MEMORANDO – DIAM – 014204 - 2020

Asunto: Verificación de coordenadas

En respuesta al memorando **DEEIA-0573-2511-2020**, como seguimiento del Memorando DEEIA-0212-1303-2020, donde solicita generar una cartografía de prospección arqueológica de la verificación de las coordenadas UTM del proyecto categoría II, titulado “TORRE CANOPY PANAMÁ”, cuyo promotor es TRES BRAZOS TROPICAL TREE TOPS, S.A. le informamos lo siguiente:

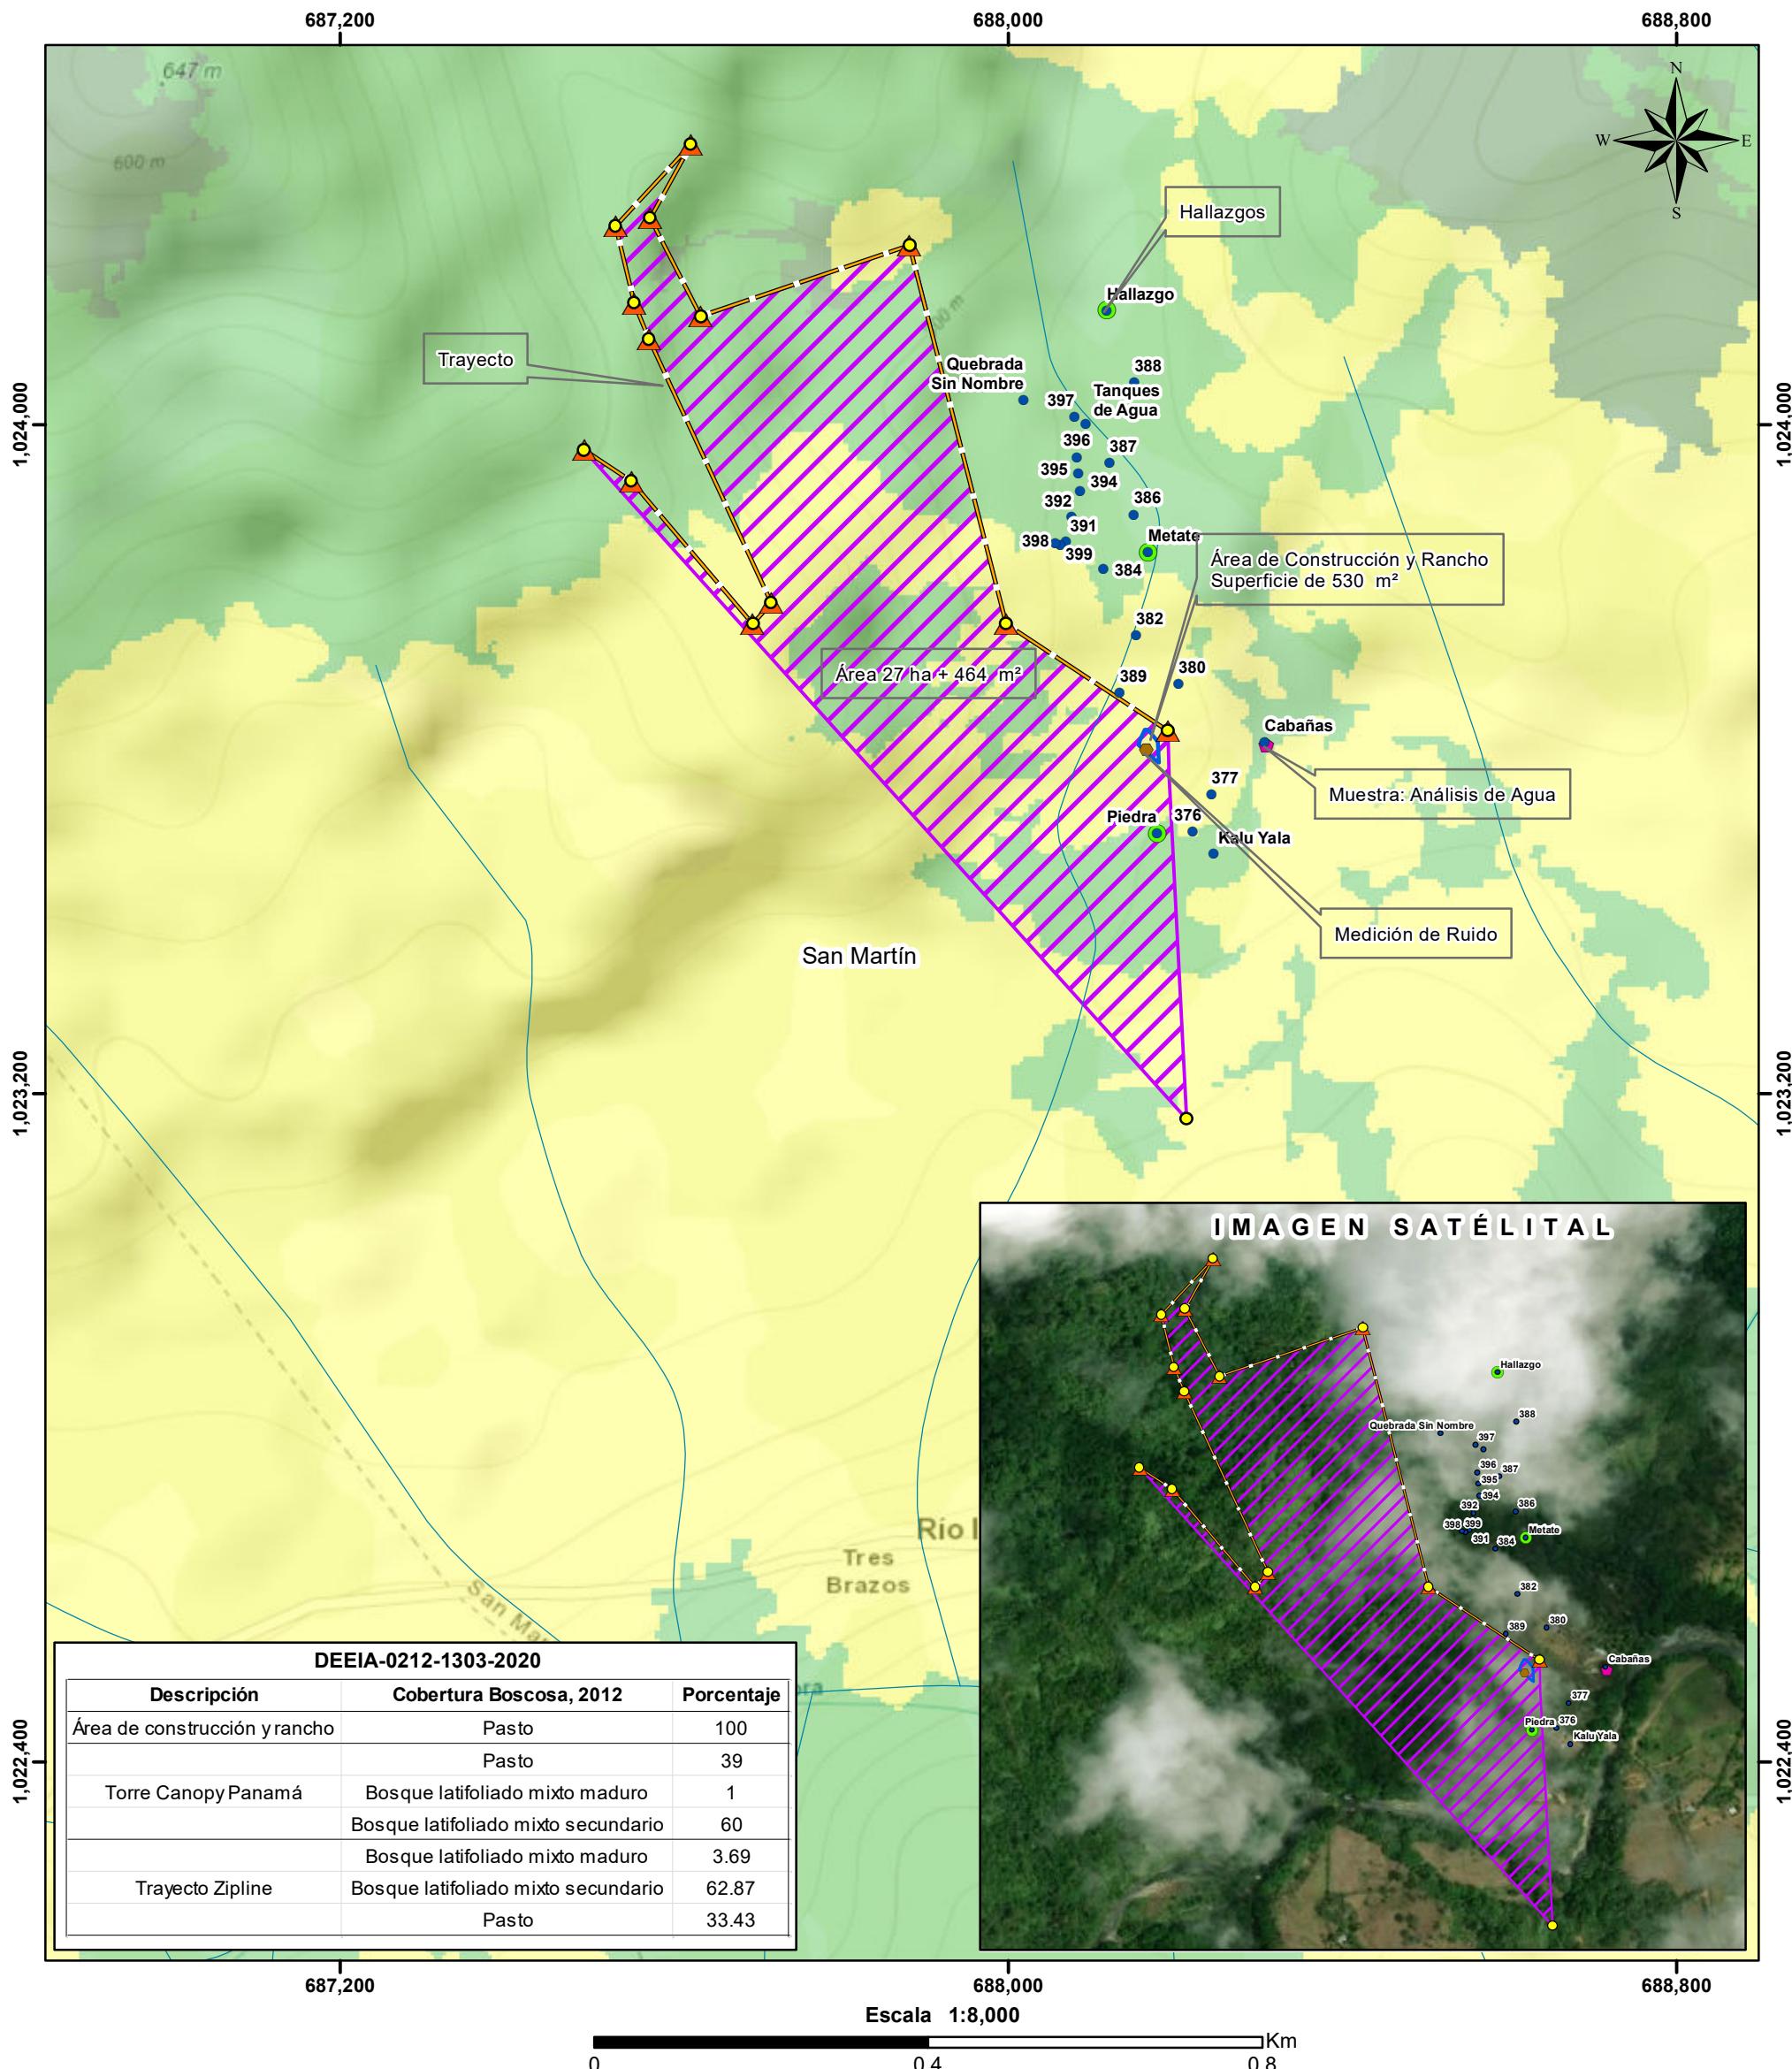
2. Las coordenadas de circuito de árboles E, en el mE esta incompleto, le hace falta un dígito, se recomienda su verificación.

3. El dato Área de construcción y rancho, se le realizó un cambio en las coordenadas 1 y 8. El valor de la 1 se le asignó al valor del 8 y viceversa para que el polígono cerrara.

4. El dato del polígono Torre Canopy Panamá, se realizó una modificación en la coordenada 14.

5. Se recomienda la verificación de los datos suministrados.

1. Se verificaron los datos suministrados.

2. Según Cobertura Boscosa, 2012, los puntos se ubican en las categorías de bosque latifoliado mixto secundario y pasto.
